Rapport de contrôle d'installations électriques à basse et à très basse tension

REF: 34/2026/79912/D01:1

DATE DU CONTRÔLE 17/08/2026 (12:05 - 12:30) **AGENT VISITEUR** Olivier Dodet
ADRESSE DU CONTRÔLE Cour Saint-Antoine 3/022 (étage 2e) - 4000 Luik **TYPE DE CONTRÔLE** Visite de contrôle vente ancienne installation (8.4.2.)

CONCLUSION : NON CONFORME

Croquis de position élémentaire et descriptif sommaire des tableaux

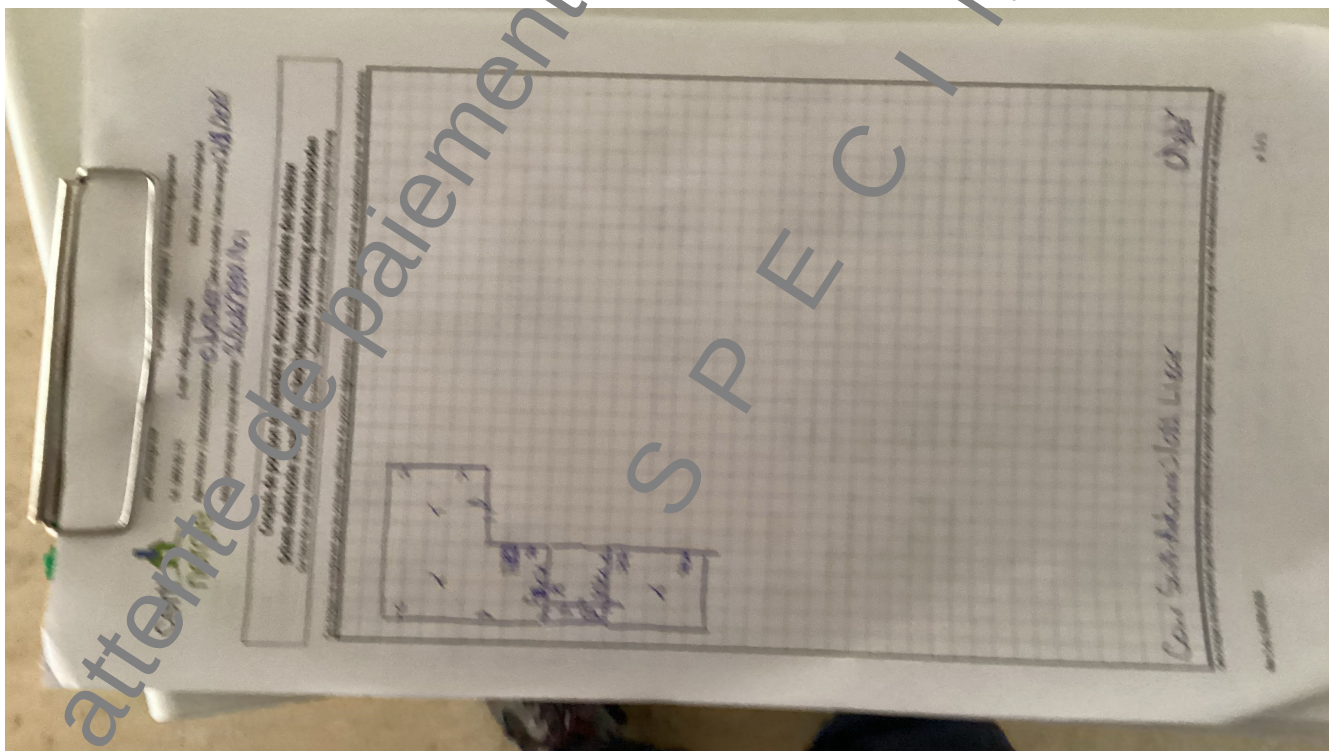
Le ou les socles de prise en défaut sont localisés dans la salle de bain

- Il n'y a pas/plus de porte au tableau. - 5.3.5.1.
- Un dispositif de protection à courant différentiel-résiduel à haute ou très haute sensibilité ne protège pas comme il se doit certains circuits où l'eau est présente (facteur d'influences externes AD2 ou plus = locaux humides). - 4.2.4.3.

- Un ou des socles de prises de courant ne comportent pas une sécurité enfant. - 4.2.2.3.
- L'indice de protection contre les contacts directs des luminaires, socles de prises et/ou interrupteurs n'est pas suffisant - il faut placer des globes, des caches, des couvercles adaptés. - 4.2.2
